# Informazione Tecnica

## Kit Catena TCK42CRD-10 - 2.5 YD25DDTi Differenze di progettazione tra FAI e Originale

TB0054

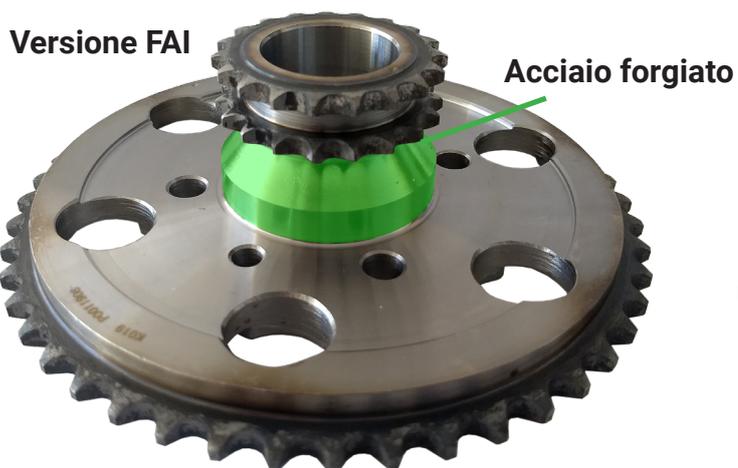
L'immagine sotto mostra la ruota dentata della pompa di iniezione che è stata prodotta da FAI rispetto al design originale del produttore.

La ruota dentata fornita da FAI è una sostituzione diretta, l'unica differenza sono il materiale e i metodi di produzione utilizzati durante la fabbricazione.

La ruota dentata FAI è rinforzata utilizzando acciaio forgiato anziché polvere di metallo. A causa della maggiore resistenza della versione FAI, la giunzione tra la ruota dentata duplex e quella simplex non necessita di materiale aggiuntivo, come indicato nella figura qui di seguito.
